SERVICE INFO – INA 0085

Erilaiset ohjainpyörät otto- ja dieselmoottorien kiristinyksikössä 534 0243 10

Mallit:
Mercedes-Benz: A 160 CDI (168.007)
tarkoitettu FIN J568589
A 170 CDI (168.008)
tarkoitettu FIN J568589
Moottorin koodi: OM 668.940, OM 668.941
Tuotenro INA: 534 0243 10
OE Nrot: A166 200 09 70

Kuva 1: Hihnankiristin 534 0243 10

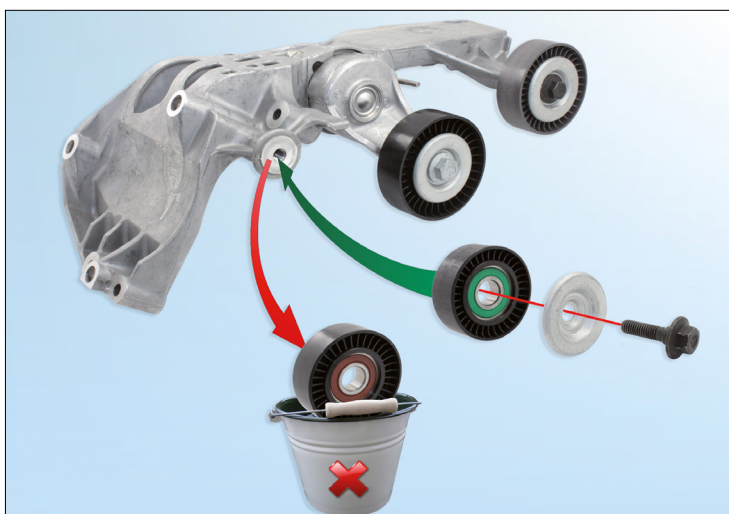
Kiristinyksikössä on toimitettaessa ottomoottorilla varustettuihin autoihin tarkoitetut ohjainpyörät.

Esitetyissä dieselmoottoreissa käyttöä varten on vasen ohjainpyörä 532 0404 30 vaihdettava ohjainpyörään 532 0406 30 (kuva 1).

Ennen asennusta on ehdottomasti varmistettava, että kiristinyksikön asennetaan oikea ohjainpyörä!

Kuva 2: Ohjainpyörä 532 0404 30 ottomoottorilla varustettuihin autoihin (vasemmalla) ja ohjainpyörä 532 0406 30 dieselmoottorilla varustettuihin autoihin (oikealla)

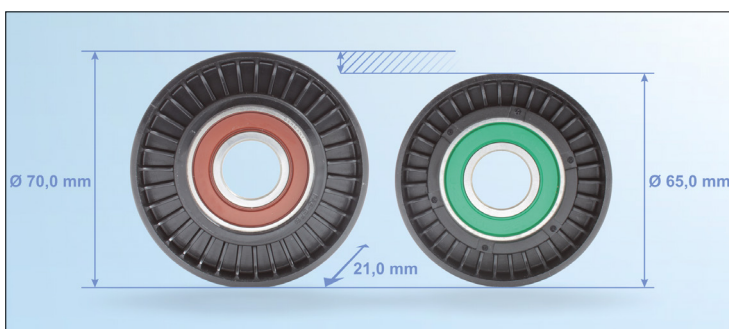
Dieselmoottoreihin tarkoitetun ohjainpyörän 532 0406 30 halkaisija on pienempi kuin ohjainpyörän 532 0404 30 (kuva 2).

Muut ominaisuudet, kuten esim. tiivisterenkaan väri, eivät ole merkityksellisiä virheettömälle toiminnalle ja siksi ne voivat vaihdella.

Dieselmoottoreihin tarkoitetut ohjainpyörät eivät kuulu toimitukseen ja ne on tilattava erikseen.
